Thermo8

Es soll die Temperatur mithilfe von 8 NTCs gemessen werden.

Der gefixte Schaltplan

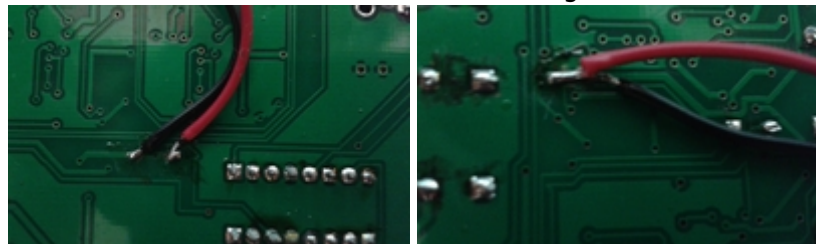
Der alte Schaltplan, wo noch die Versorgungsspannungen der OPs falsch angeschlossen sind, siehe Meckerliste (mit diesem Schaltplan wurden die Platinen bestellt)

- Die Versorgungsspannung des OPs auf dem Oberschaltplan ist falsch an die Versorgungsspannungen der OPs auf den Unterschaltplänen angeschlossen

Der Fehler der Schaltung wurde auf folgender Weise behoben:
Zwischen den Lötstellen der Kabel wurde mit einem Cuttermesser die Leitungen durchtrennt. Hier
